**Avis délibéré de la Mission régionale d'autorité environnementale
de Nouvelle-Aquitaine
sur un projet de centrale photovoltaïque au sol de 6 hectares
sur la commune de Dondas (47)**

n°MRAe 2020APNA97

dossier P-2020-10042

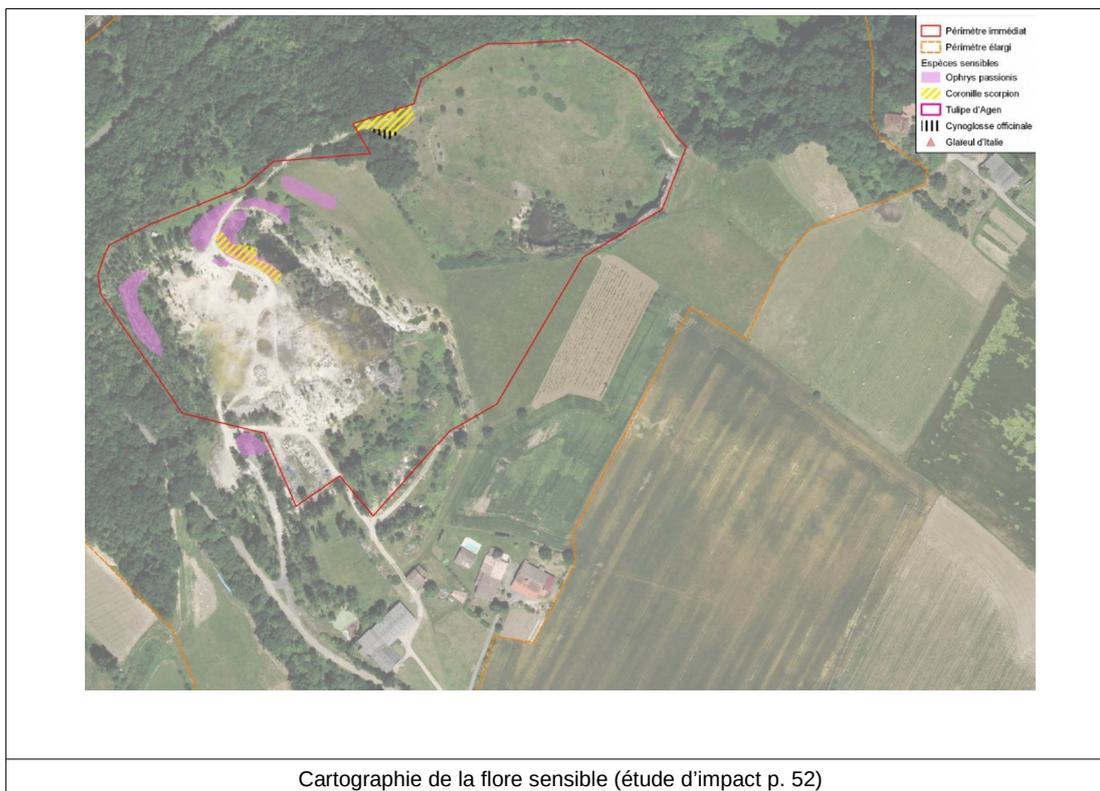
Quatre espèces protégées ont été inventoriées sur le site : il s'agit de la Coronille scorpion, du Glaïeul d'Italie, de l'Ophrys de la passion et de la Tulipe d'Agen (voir carte ci-dessous). Ces espèces sont considérées comme à enjeu fort par le porteur de projet. De plus, deux espèces sont classées « vulnérables » au niveau régional : la Tulipe d'Agen (qui n'apparaît pas sur la carte ci-dessous) et le Cynoglosse officinale.

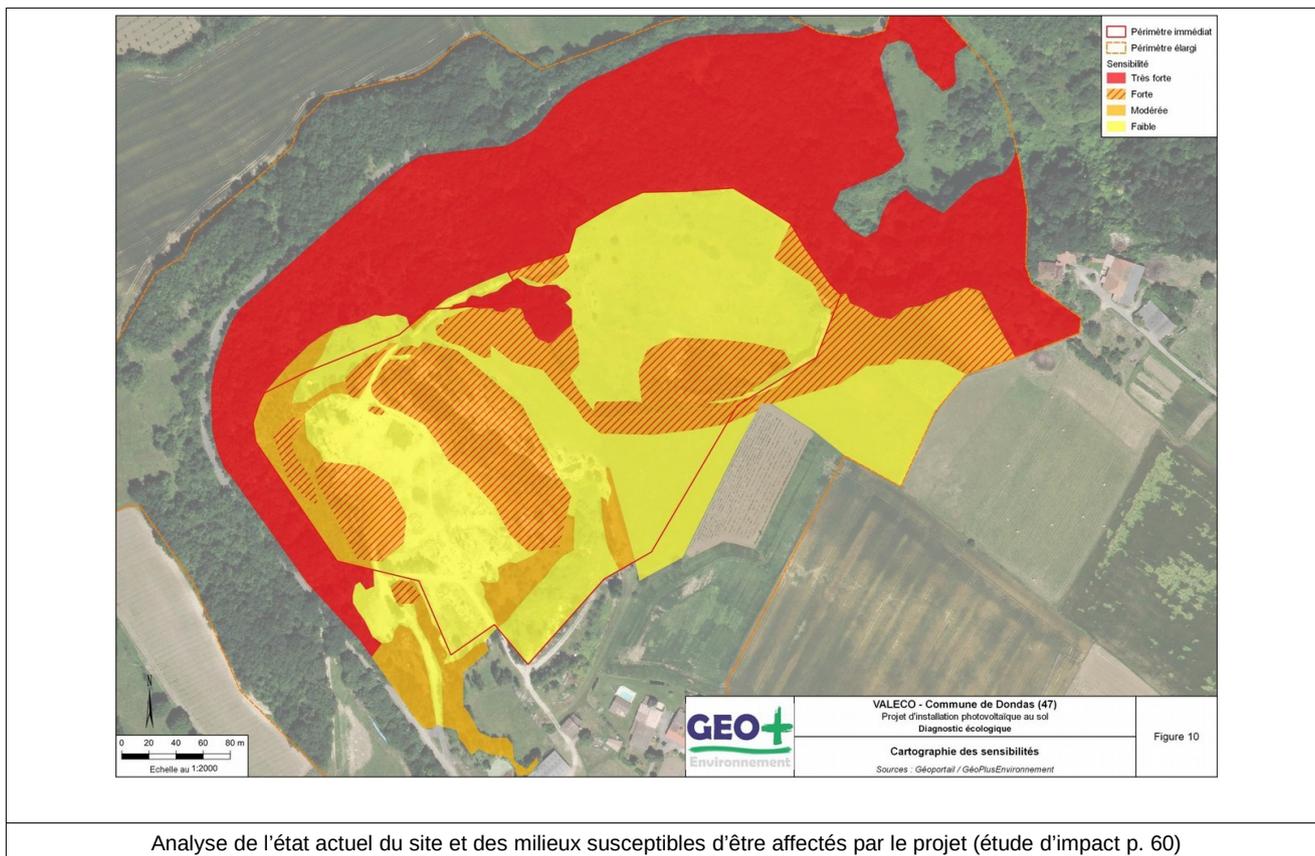
La sensibilité faunistique globale du site est considérée, en conclusion de l'étude d'impact, comme très forte par le porteur de projet. Une synthèse des sensibilités du milieu naturel est proposée page 59 de l'étude d'impact. Elle est reproduite ci-dessus. Une superposition de cette carte avec l'implantation des panneaux aurait permis une meilleure compréhension des impacts liés à celle-ci vis-à-vis des secteurs à forts enjeux et des mesures ERC mises en œuvre par le pétitionnaire.

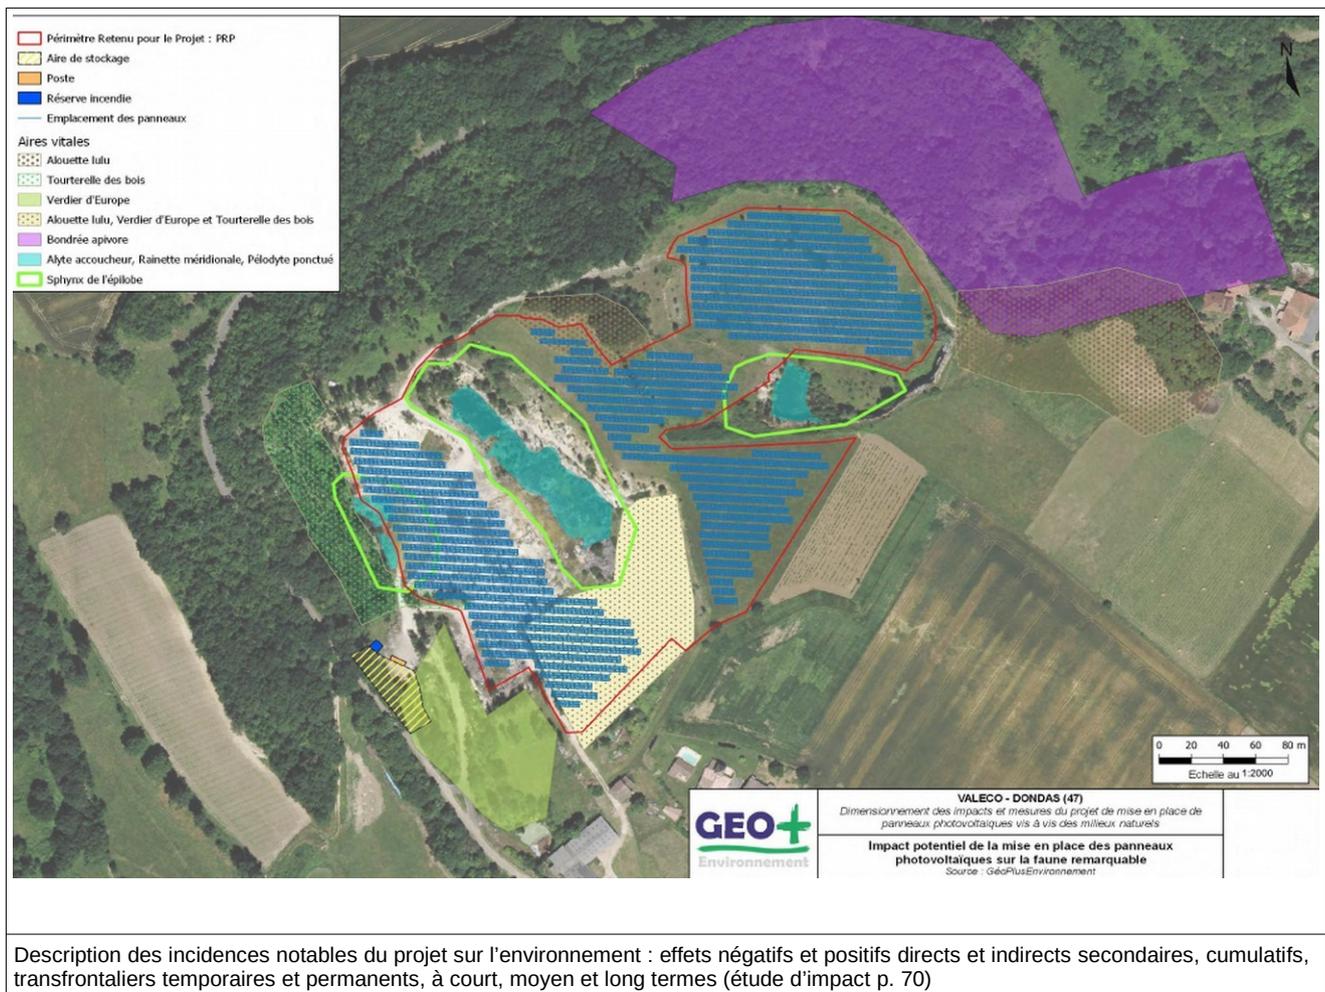
De plus, certaines zones apparaissant avec des sensibilités fortes n'ont pas été évitées, sans qu'une justification soit apportée par le pétitionnaire, et sans que des mesures de réduction d'impact soient proposées. Sans être exhaustif, on peut prendre à ce titre pour exemple l'habitat du Sphinx (voir cartographie ci-après) situé à l'ouest du projet.

La MRAe considère également que l'impact du projet sur la biodiversité et le milieu environnemental est fort. La MRAe demande au pétitionnaire d'apporter les explications nécessaires justifiant de l'implantation des panneaux photovoltaïques sur les secteurs identifiés comme à enjeux forts. La cohérence d'ensemble de la démarche « éviter – réduire - compenser » reste à démontrer. Il conviendra également de préciser la position du projet vis-à-vis de la réglementation relative aux espèces protégées (principe de non destruction des individus et non destruction ou dégradation des habitats). La MRAe rappelle enfin que l'identification potentielle de nouvelles zones humides est à effectuer et le cas échéant (voir II-1-1 ci-avant) à prendre en compte dans la démarche ERC.
